INFORME DEL CONTROL CONCURRENTE
007-2021-OCI/3861-SCC

**“EJECUCIÓN FÍSICA DEL PROYECTO “MEJORAMIENTO
DE SERVICIOS DE GESTIÓN DE LOS RECURSOS
FORESTALES EN LAS MICROCUENCAS DEL DISTRITO
DE CHALLHUAHUACHO, COTABAMBAS, APURÍMAC”**

**PERÍODO DE EVALUACIÓN DEL HITO DE CONTROL:
DEL 23 DE MARZO AL 23 DE ABRIL DE 2021**

CHALLHUAHUACHO, 30 DE ABRIL DE 2021

Imagen n.º 1
Construcción de muros de los módulos administrativos

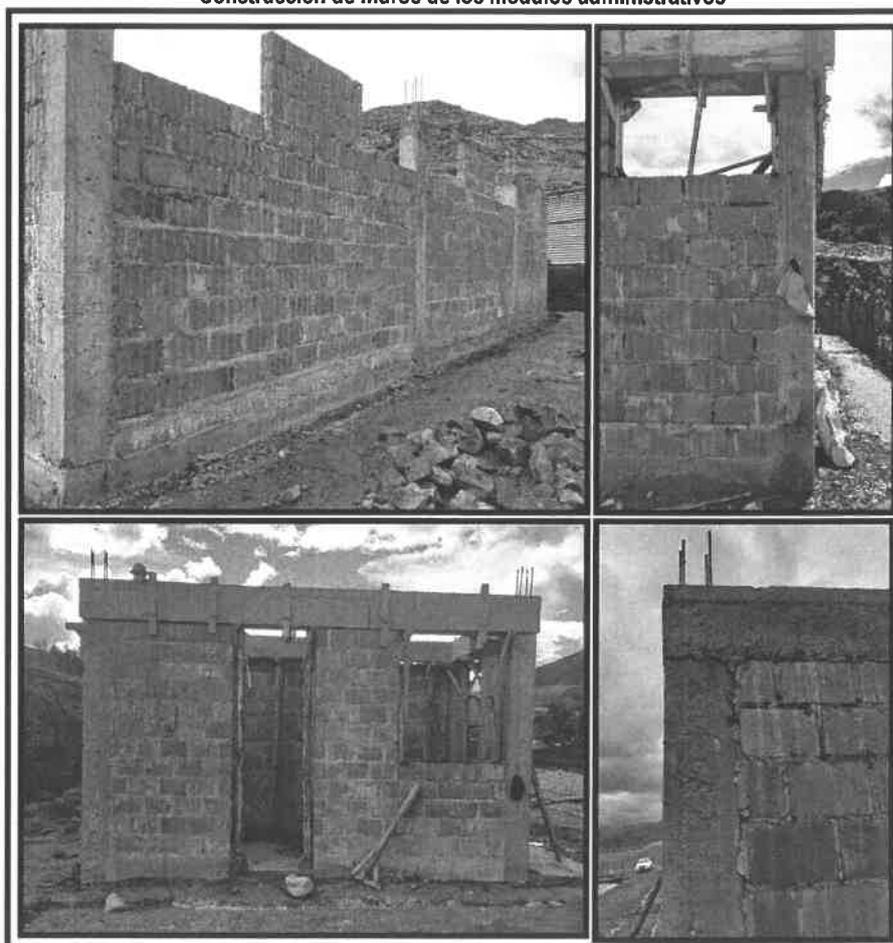
Se verificó el encuentro entre los muros y los elementos de arriostre⁵ (columnas y muros transversales, etc.) en los módulos de almacén, administración y guardiana, advirtiéndose que éstos no estarían arriostrados adecuadamente, conforme se muestra en las siguientes imágenes:

Sin embargo, el ítem 18.3¹¹ del Reglamento Nacional de Edificaciones, señala que: “Un muro se considerará arriostrado cuando: El amarre o anclaje entre el muro y sus arriostres garantice la adecuada transferencia de esfuerzos.

Adicionalmente a ello, la especificación técnica¹² del expediente técnico, 1.1.14.8.2.1.1 Muro de ladrillo bocker (0.12x0.20x0.30) amarre soga junta 1.5 cm mortero 1:1:5, precisa que: “*Todos los muros de ladrillo deberán estar amarrados a las columnas con cualquier de los siguientes procedimientos:*

Dejando dos alambres N° 8 cada 3 hiladas anclados en el muro y sobrecimientos 50 cm. A cada lado (muros exteriores) (...)”.

Es así que, de la entrevista realizada a los maestros de obra en los frentes de trabajo, señalaron que no incluyeron los referidos alambres n.º 8, lo cual podría afectar la calidad y vida útil de la obra toda vez que los muros no se encuentran correctamente arriostrados situación que podría ocasionar su agrietamiento, vuelco o volteo.

Imagen n.º 2
Plano de estructuras del módulo administrativo

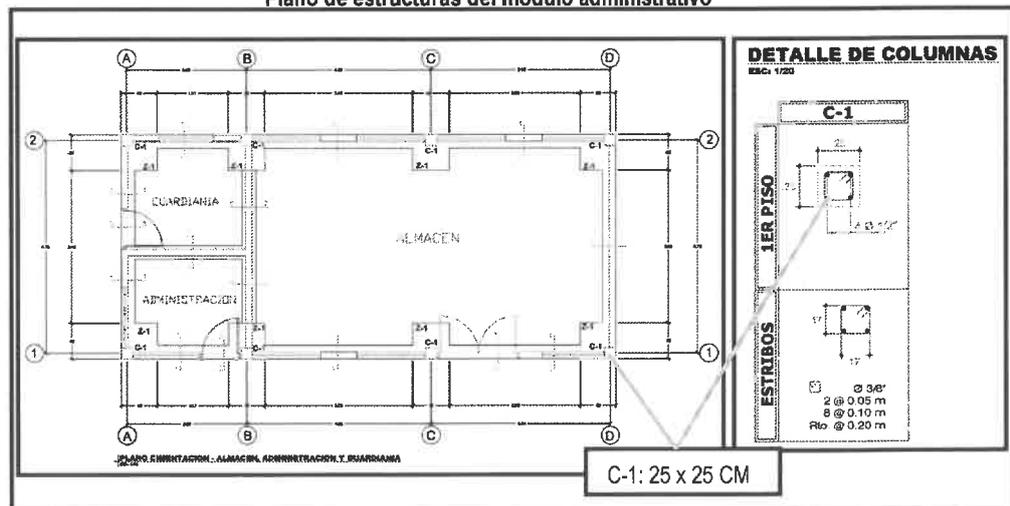
De la inspección en campo se verificó que las columnas tipo C-1 de los módulos administrativos fueron construidas con las secciones de 25 cm x 25 cm, del mismo modo los planos¹³ de estructuras proporcionados en los frentes de trabajo del proyecto señalan que las secciones de las columnas C-1 son 25 cm x 25 cm, tal como se muestra:

Imagen n.º 3
Plano de arquitectura del módulo administrativo

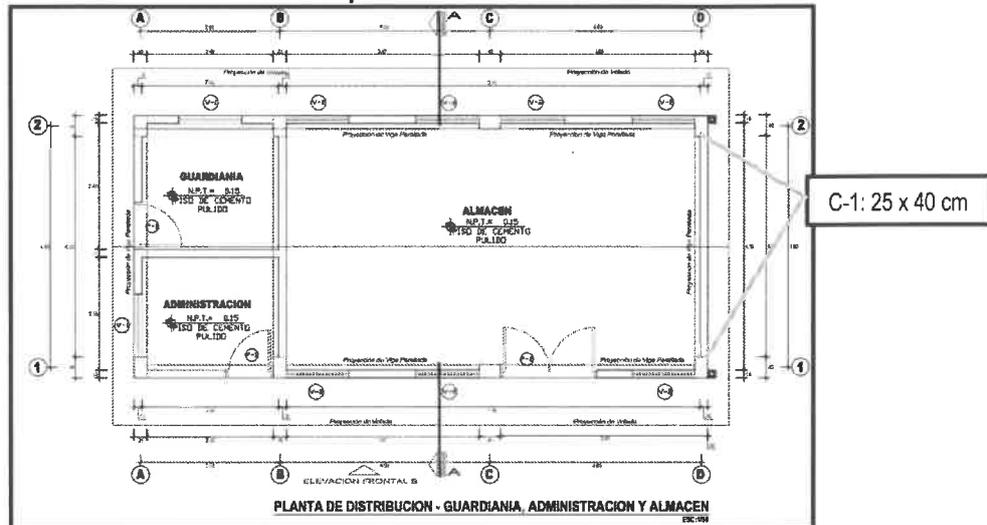
Sin embargo, de la verificación a los planos de arquitectura del expediente técnico se pudo notar que las columnas del referido módulo son rectangulares y de sección 25 cm x 40 cm, tal y como se muestra en la siguiente imagen:

Adicionalmente a ello, de la verificación a la memoria de cálculo estructural del expediente técnico del módulo administrativo en el numeral 6. Análisis estructural, 6.1. Descripción de la edificación¹⁴, señala que: “El Módulo presenta: columnas con secciones rectangulares (0.25 x 0.40 m) (...)”.

Por consiguiente, existe incongruencia en la información del expediente técnico entre planos y memoria de cálculo estructural; situación que conllevaría a trabajar con información ambigua o no certera y no acorde a la normativa aplicable.

Imagen n.º 4

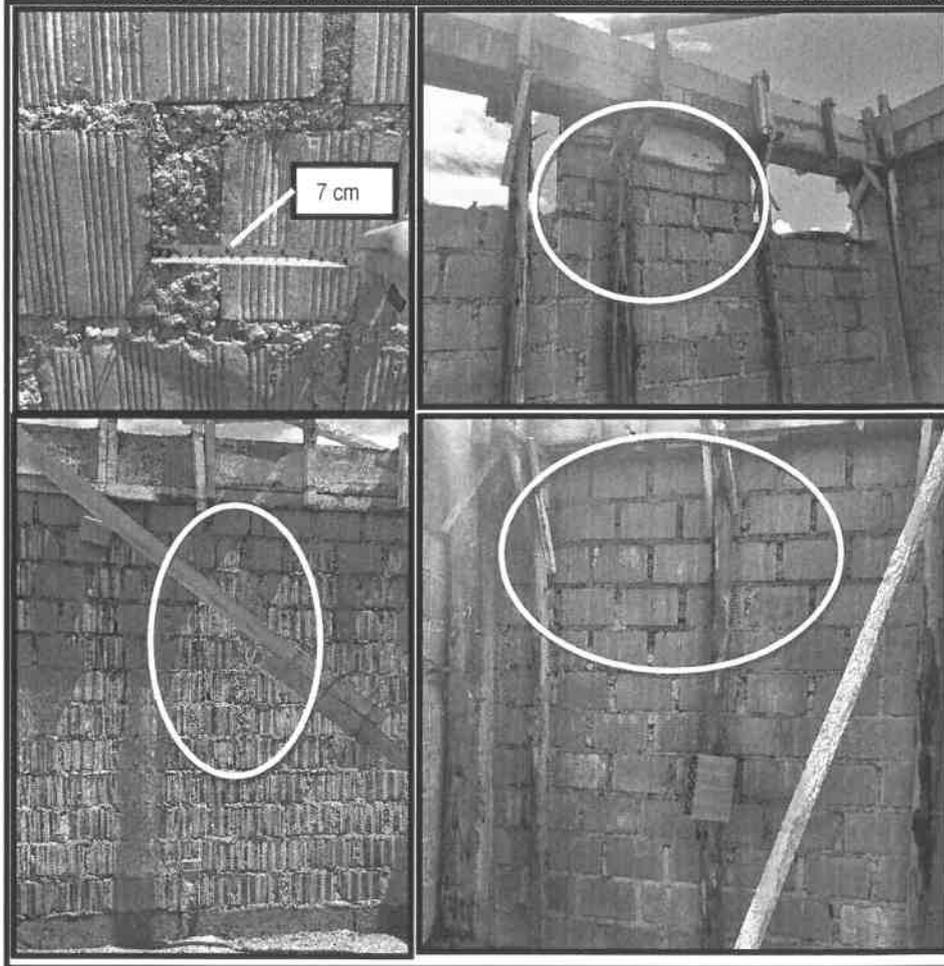
También, en los muros construidos de los módulos de almacén, se advierte que los espesores de las juntas verticales y horizontales exceden las medidas requeridas, conforme se muestra en la imagen siguiente:

En la primera imagen, se verifica que la junta vertical llega a medir hasta 70 mm o 7 cm, del mismo modo en las imágenes contiguas se verifica que los espesores de las juntas verticales y horizontales miden más de 15 mm, situación que ocasiona sustancialmente la reducción de la resistencia a compresión y a fuerza cortante de la albañilería.

En ese orden de ideas, el artículo 10° del Reglamento Nacional de Edificaciones¹⁵, precisa que: "(...) 10.2 (...) El espesor de las juntas de mortero será como mínimo 10 mm y el espesor máximo será 15 mm (...); adicionalmente a ello, la especificación técnica 1.1.14.8.2.1.1 Muro de ladrillo bocker (0.12.0.20x0.30) amarre sogá junta 1.5 cm mortero 1:1:5 del expediente técnico, precisa que: "(...) Procedimiento constructivo: (...) En muros de ladrillo limpio o cara vista, se dejará juntas no mayores de 1.5 cm, y se usará ladrillos escogidos para este tipo de acabado. (...)".

Imagen n.º 5
Juntas verticales y horizontales parcialmente llenas de mortero

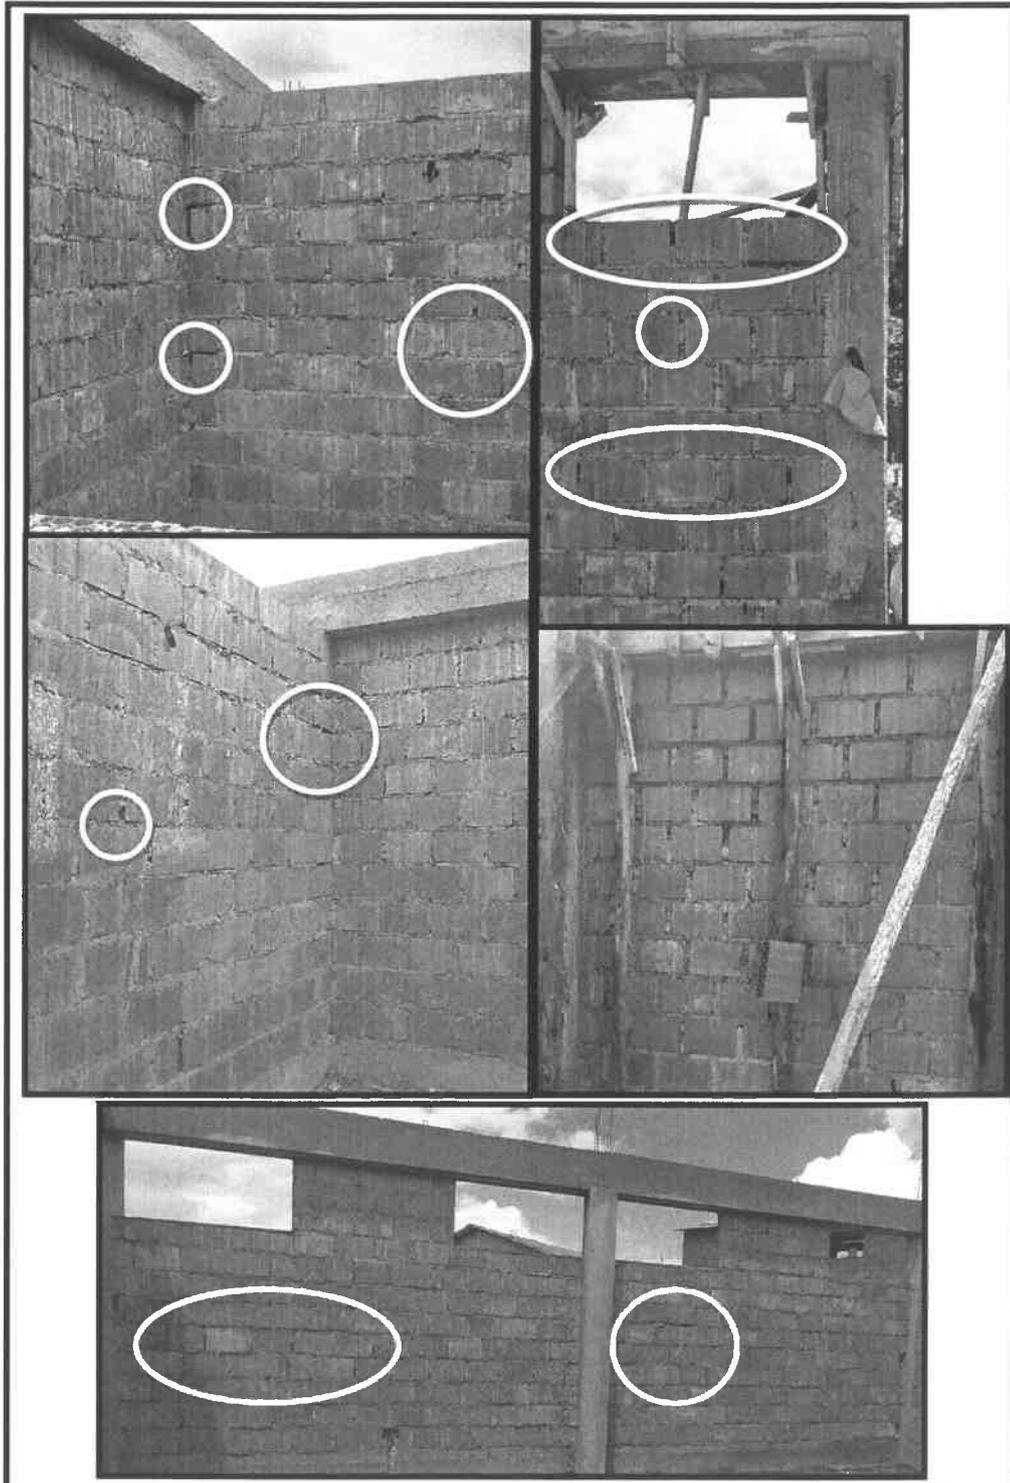
Del mismo modo, se verificó que las juntas verticales y horizontales no se encuentran completamente llenas de mortero, ocasionando que se generen vacíos y la resistencia a compresión y a fuerza cortante de la albañilería se vea reducida, conforme se muestra en la imagen siguiente:

Sin embargo, el artículo 10° Especificaciones generales del Reglamento Nacional¹⁶ de Edificaciones, señala que: "(...) 10.2 En la albañilería con unidades asentadas con mortero, todas las juntas horizontales y verticales quedarán completamente llenas de mortero (...)".

Adicionalmente a ello, la especificación técnica 1.1.14.8.2.1.1 Muro de ladrillo bocker (0.12.0.20x0.30) amarre soga junta 1.5 cm mortero 1:1:5 del expediente técnico, precisó que: "(...) Procedimiento constructivo: (...) Que todas las juntas horizontales y verticales, queden completamente llenas de mortero. (...)".

Imagen n.º 6
Cangrejas en los elementos estructurales

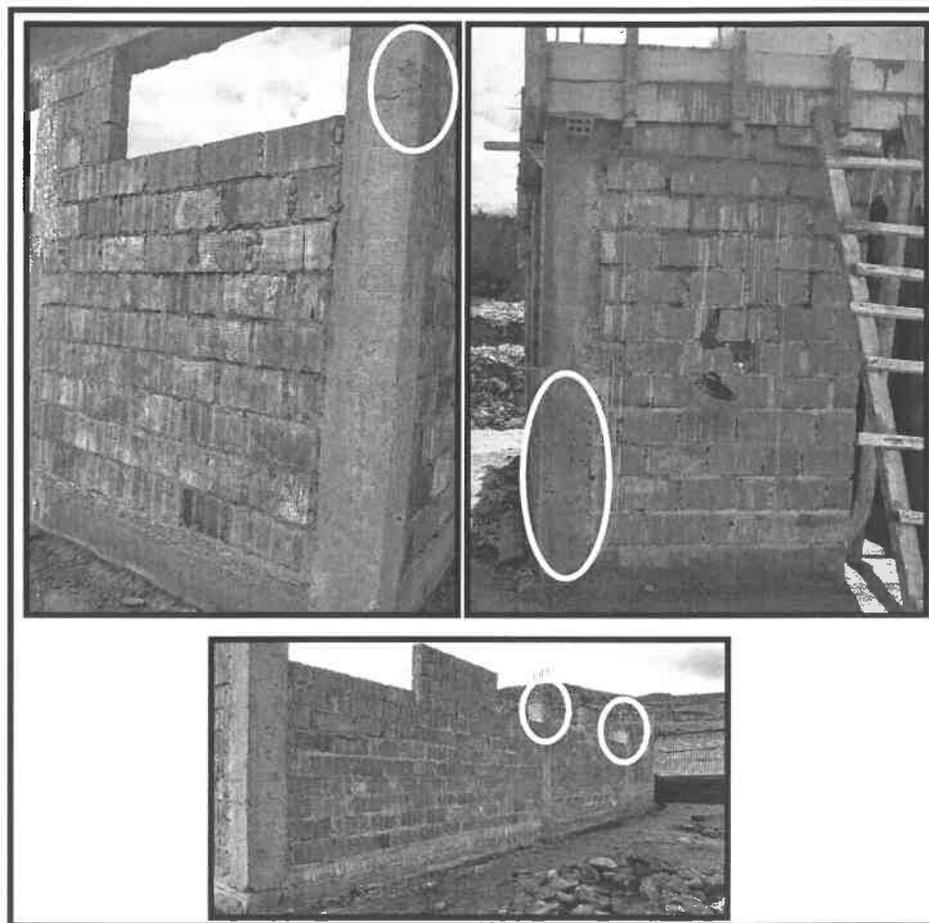
Se advierte que en los elementos estructurales (vigas y columnas), se verificaron cangrejas los cuales en muchos casos fueron cubiertos con restos de pasta de cemento para cubrir dichas deficiencias de proceso constructivo y de la entrevista realizada a los maestros de obra, éstos señalaron que no utilizaron equipos como mezcladora, vibradora para ejecutar dichos trabajos, conforme se muestra en las siguientes imágenes.

Sin embargo, de acuerdo a las especificaciones técnicas del expediente técnico dichos equipos se debieron utilizar en la ejecución de los trabajos antes referidos dado que se encuentran presupuestados, conforme lo establecen los precios unitarios de la partida 1.1.3.6.1.4.2.3 Concreto $f_c = 210 \text{ kg/cm}^2$ en columnas, que precisa:

En ese sentido, la inadecuada colocación del concreto en los elementos estructurales que ocasionó cangrejas, está influyendo en la disminución de la resistencia del concreto, situación que denotaría la ausencia de control que deben efectuarse en los procesos constructivos.

Imagen n.º 9
Apuntes a mano con los que viene trabajando en obra

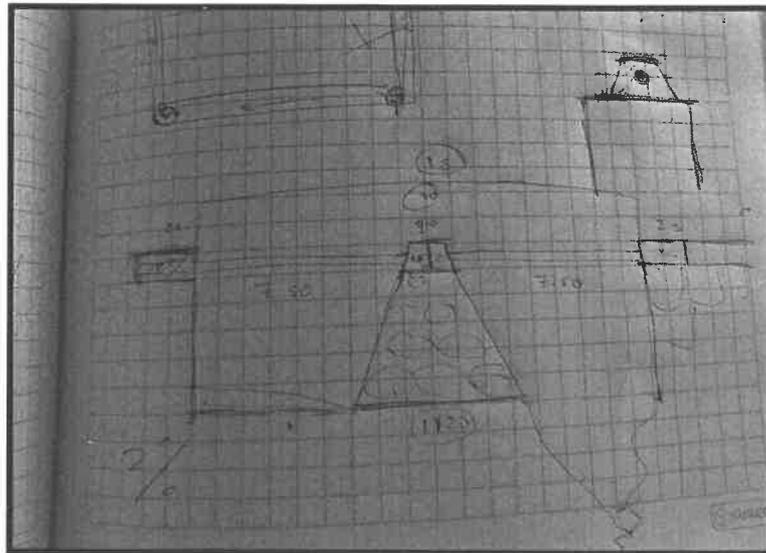
En la visita efectuada a la localidad de Queuña, sector Yuracmayo, se verificó que se viene efectuando trabajos como excavaciones para el pase aéreo, todo ello sin contar con los documentos aprobados¹⁸ (planos ni especificaciones técnicas), dado que, el maestro de obra refirió que los ejecutores le proporcionaron un dibujo a mano de como plano a seguir para iniciar con los trabajos de ejecución de dicha partida, conforme se muestra en la siguiente imagen:

También refirió que los documentos (planos y especificaciones técnicas) de los trabajos en el pase aéreo estaban siendo modificados por no ser compatibles con el terreno.
